## **Richtplan Abbau, Deponie, Transporte Biel-Seeland: Ordentliche Änderung Standorte Büttenberg und Beichfeld**

**Richtplanung ADT  
Ordentliche Änderung  
Standorte  
Büttenberg  
Beichfeld**

## **Verein seeland.biel/bienne; Richtplan Abbau, Deponie und Transport (ADT), Richt- planänderung für die Standorte Büttenberg und Beichfeld, Vorprüfung Vorprüfungsbericht gemäss Art. 59 BauG und 118 BauV**

**Büttenberg (Safnern, Meinisberg, Pieterlen)**

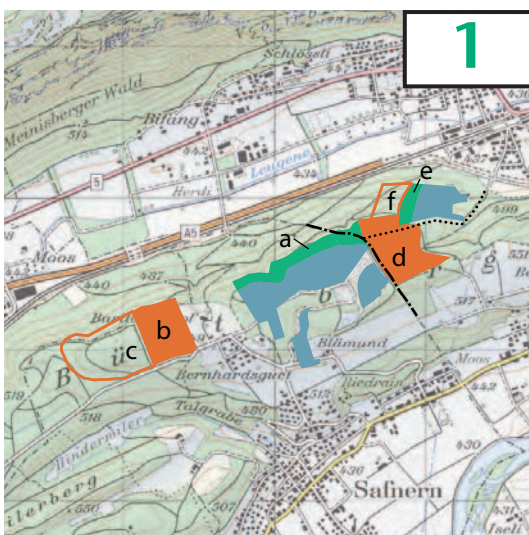
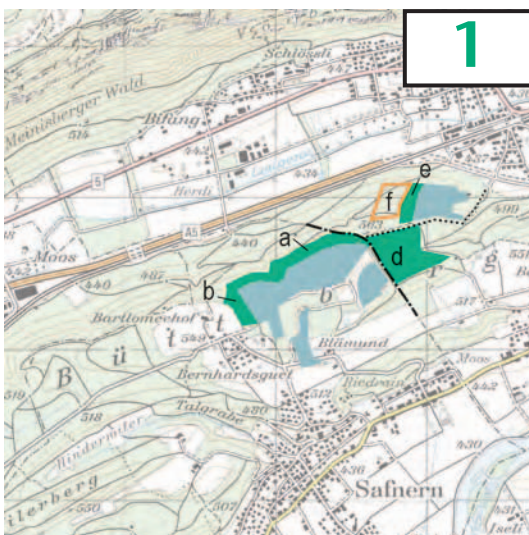
Gestützt auf den Antrag der Standortgemeinden (Safnern, Meinisberg) und der Betreiberin wird nun für den Standort Büttenberg folgende Richtplanänderung vorgeschlagen: Auf einen Kiesabbau im Gebiet Ischlag wird aufgrund des geringen Kiesvorkommens verzichtet. Dafür wird im Bereich Gryfenberg das Abbaugelände Richtung Westen erweitert und zusammen mit der Erweiterung im Osten neu festgesetzt (siehe «Richtplanung ADT, Ordentliche Änderung, Standorte Büttenberg und Beichfeld»).

Es handelt sich um einen bereits im regionalen Richtplan ADT festgesetzten Kiesabbaustandort (bisher bezeichnet als Gryfenberg), welcher Teil der Rohstoffsäule Biel-Ost ist. Aufgrund der neusten Ergebnisse aus der Kiesprospektion hat sich gezeigt, dass die bestehenden Kiesvorkommen räumlich begrenzter und insgesamt weniger umfangreich sind, als bisher vermutet. Dies und die bestehenden Nutzungskonflikte bezüglich Walderhaltung, Archäologie und Grundwasserschutz führen dazu, dass die Erweiterung des bestehenden Standortes neu organisiert und der Standort als Ganzes viel rascher als vorgesehen rekultiviert werden soll. Die bisher geplante Erweiterung Richtung Westen b/c Kies Schlag auf Gemeindegebiet Safnern soll aufgehoben und die bereits festgesetzte Erweiterung Richtung Norden (bisher a Kies Gryfenberg Nord, neu a Kieserweiterung Nord) auch Safnern soll angepasst werden. Die Erweiterung Richtung Osten (bisher d Kies Gryfenberg, neu d Kies Erweiterung Ost) Gemeinde Meinisberg soll festgesetzt werden (bisher Zwischenergebnis), aber ohne die Fläche d Kies Gryfenberg auf dem Gebiet der Gemeinde Pieterlen. Ziel ist nach wie vor die Sicherung von Abbau- und Deponiereserven. Die Bestimmungen bezüglich Tonabbau auf dem Gemeindegebiet Pieterlen bleiben sich gleich.

Nicht nachvollziehbar sind die Auswirkungen auf das Mengengerüst. Es ist davon auszugehen, dass sich die Festsetzung von geänderten Abbau- und Deponievolumen an den jeweiligen Standorten auf das Mengengerüst der betroffenen Rohstoffsäule und damit auch auf das Gesamtmen-gengerüst auswirken. Im Erläuterungsbericht Kapitel 61 finden sich die Tabellendarstellungen aus dem Richtplan mit angepassten Zahlen. Bei den Erläuterungen zu der jeweiligen Rohstoffsäule wie auch bei den Standortangaben finden sich aber keine spezifischen Angaben zu den Abbau- und Deponievolumen, welche hingegen in den jeweiligen Unterlagen zu den Standorten zu finden sind. Daher sind auch die vorgenommenen Änderungen im Mengengerüst nicht nachvollziehbar.

**Materieller Genehmigungsvorbehalt:** Die Auswirkungen der Richtplanänderung auf das Mengengerüst des regionalen Richtplans ADT sind gemäss Sachplan ADT nachvollziehbar darzustellen.

**Beichfeld, Beich (Walperswil)**

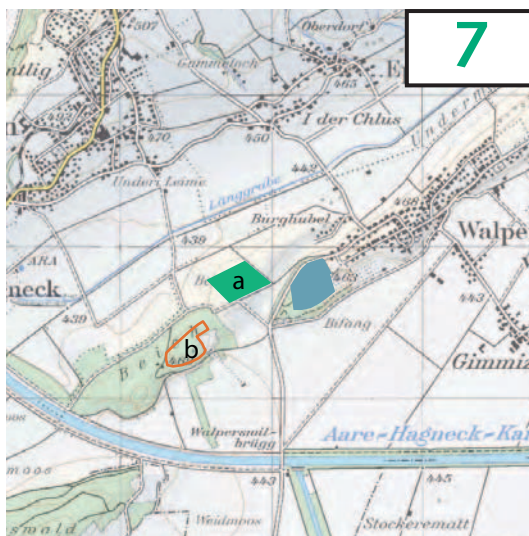
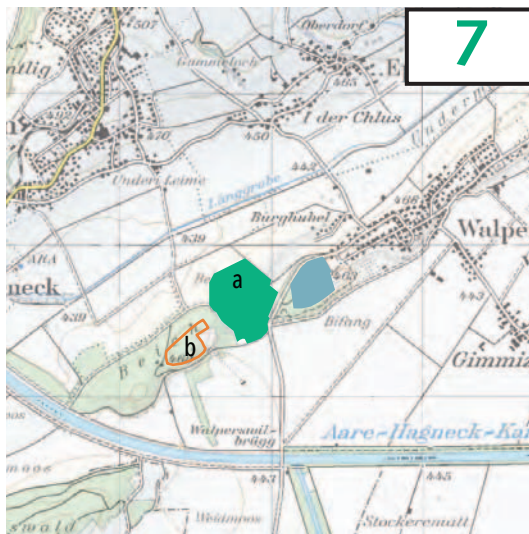
Gestützt auf den Antrag der Standortgemeinde (Walperswil) und der Betreiberin wird für den Standort Beichfeld folgende Richtplanänderung vorgeschlagen: Das im Richtplan ADT bereits festgesetzte Abbaugelände wird um die Fläche der Deponie (Typ A: unverschmutztes Aushubmaterial gemäss VVEA) vergrössert, und im Richtplantext wird festgeschrieben, dass innerhalb des im Richtplan ausgeschiedenen Abbau- und Deponieperimeters ein Bodenumschlagplatz errichtet werden darf (siehe «Richtplanung ADT, Ordentliche Änderung, Standorte Büttenberg und Beichfeld»).

7	Der Bodenumschlagsplatz hat erhebliche Auswirkungen. In der Richtplankarte ist das Gebiet aufzuzeigen, welches aufgewertet wird. Die Auswirkungen auf die Bevölkerung sowie die entsprechenden Massnahmen sind aufzuzeigen.	Im Bericht zur Vorstudie des Abbau- und Deponievorhabens Beichfeld wird in Kap. 54 (Umschlagsplatz für Bodenverwertung) Sinn und Zweck des Bodenumschlagsplatzes erläutert und das mögliche Einzugsgebiet für diesen aufgezeigt. Die Auswirkung sind im Umweltverträglichkeitsbericht zu beurteilen (s. auch Antwort zu Punkt 8).
8	Die Auswirkungen auf Mensch, Natur und Umwelt sind noch zu wenig abgestimmt. Der Standort ist erst als Zwischenergebnis in den Richtplan aufzunehmen. Die Frist für die Erarbeitung der UeO ist auf 10 Jahre zurückzusetzen.	Der Abbaustandort Beichfeld ist bereits heute im regionalen Richtplan rechtsgültig festgesetzt. Die Vorstudie zur geplanten Erweiterung (Deponie Typ A) erfüllt mit der dazugehörigen Voruntersuchung (inkl. Pflichtenheft für den Umweltverträglichkeitsbericht) die Anforderung gemäss Sachplan ADT. Das Vorhaben ist soweit mit den Vorgaben von Bund und Kanton sowie den Interessen der Region abgestimmt, dass die Erweiterung des Standortes im regionalen Richtplan wie vorgeschlagen festgesetzt werden kann.

Auch hier handelt es sich um einen bereits im regionalen Richtplan ADT festgesetzten Kiesabbaustandort auf Gemeindegebiet Walperswil, welcher Teil der Rohstoffsäule Biel-West ist. Um Synergien zu nutzen, soll nun an diesem Standort mit der Festsetzung einer Perimetererweiterung und einer Überhöhung der festgesetzten Kiesgrubenauffüllung die Deponie erweitert werden (a Kies Beichfeld). Der vorgesehene Abbau im Wald (b Kies Beich) ist von der Änderung nicht betroffen. Ziel ist die Sicherung von Abbaureserven (Kies) und Deponiereserven (Deponie Typ A gemäss VVEA) und die Sicherung eines Bodenumschlagplatzes BUP für lokale Bodenaufwertungen.

Nicht nachvollziehbar sind die Auswirkungen auf das Mengengerüst. Es ist davon auszugehen, dass sich die Festsetzung von geänderten Abbau- und Deponievolumen an den jeweiligen Standorten auf das Mengengerüst der betroffenen Rohstoffsäule und damit auch auf das Gesamtmen-gengerüst auswirken. Im Erläuterungsbericht Kapitel 61 finden sich die Tabellendarstellungen aus dem Richtplan mit angepassten Zahlen. Bei den Erläuterungen zu der jeweiligen Rohstoffsäule wie auch bei den Standortangaben finden sich aber keine spezifischen Angaben zu den Abbau- und Deponievolumen, welche hingegen in den jeweiligen Unterlagen zu den Standorten zu finden sind. Daher sind auch die vorgenommenen Änderungen im Mengengerüst nicht nachvollziehbar.

**Materieller Genehmigungsvorbehalt:** Die Auswirkungen der Richtplanänderung auf das Mengengerüst des regionalen Richtplans ADT sind gemäss Sachplan ADT nachvollziehbar darzustellen.
